# 1. Obergeschoss

| <p>Projekt: Revitalisierung ehem. Kaufhaus Schocken in Zwickau</p>  |  |  |
| <p>Planbezeichnung: Ausführungsplanung Grundriss 1. Obergeschoss - Vermietung REWE</p>  |  |  |

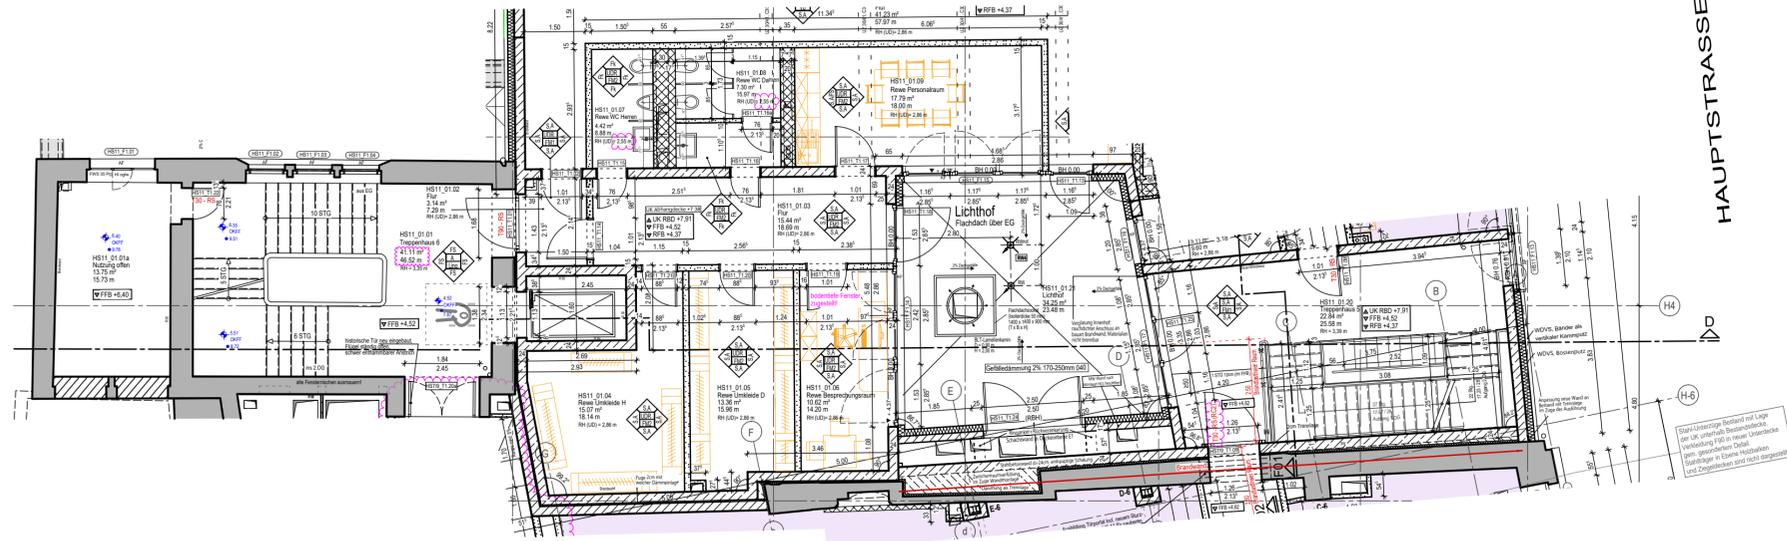
| Index | Datum      | Änderung   | Zeichner                        |
|-------|------------|--|---------------------------------|
| E     | 09.10.2024 | Anpassung Übergang TH-6 (HS11) in HS 9 - Flächen, Raumhöhen (UD) WC's Rewe: Tür HS7/9, T1.09 Übergang HS 9 zu HS11 Ausführung in T30 - RS, Aufgrund Ausführung RC2 (zu beachten mind. 2,50m vor und hinter der Tür brandstrotfrei) | i.A. S. Uhlig                   |
| D     | 22.08.2024 | Anpassung Lage Waschbecken Rewe WC-Herren, Allgemeine Anpassung Oberflächenstempel   | i.A. S. Uhlig                   |
| C     | 07.08.2024 | Anpassung Fenster Lichthof + Erg. Stahltür T1.24 Schacht HLS; Anpassung Vorraum WC-Damen   | i.A. S. Uhlig<br>i.A. R. Anders |
